福島第一原子力発電所事故を踏まえた  
安全性向上対策実行計画の実施状況について

平成23年10月14日

独立行政法人日本原子力研究開発機構

# 指摘事項への対応(1/3)

# 水素爆発防止対策

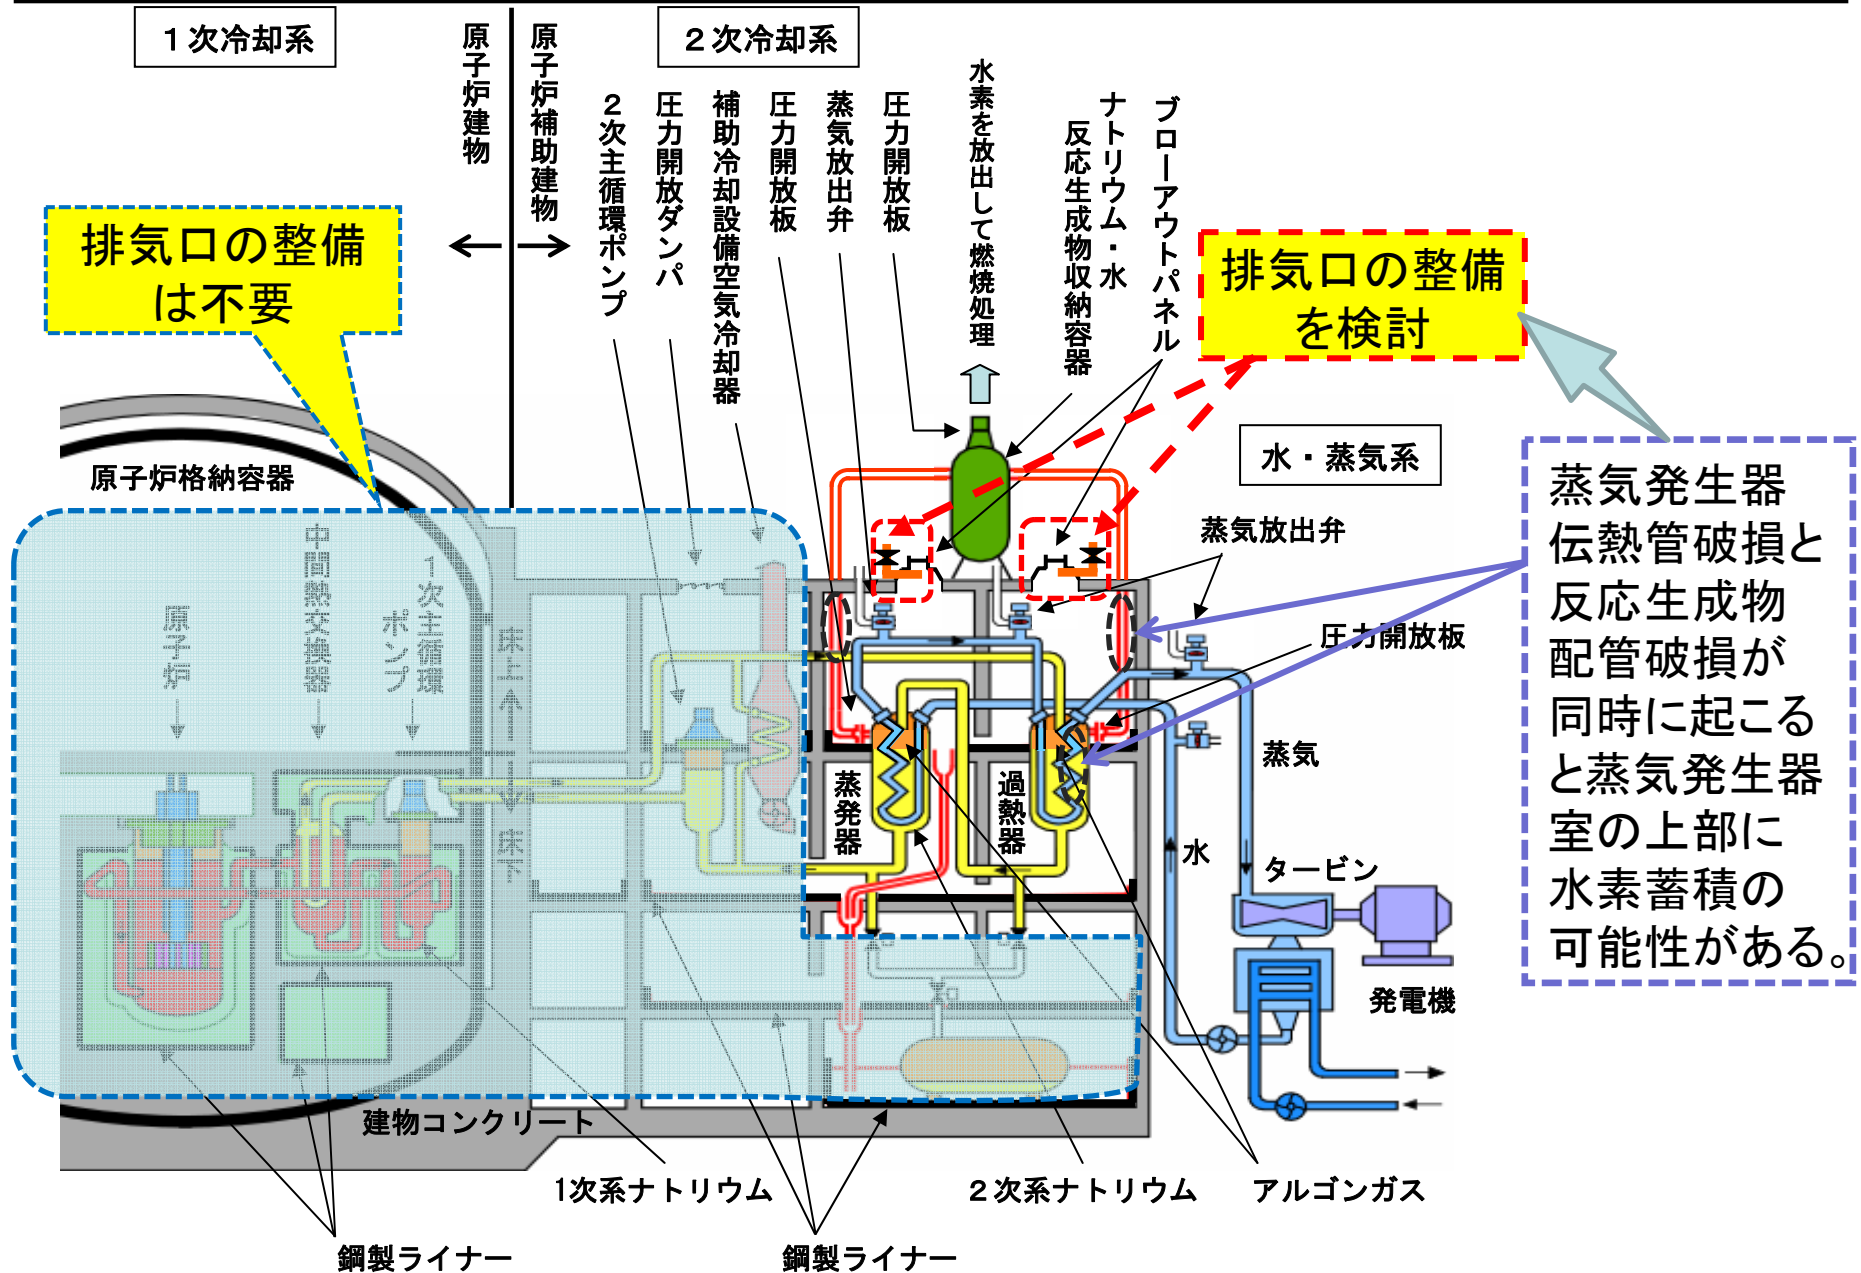
ご意見 19: 水素爆発への対応は
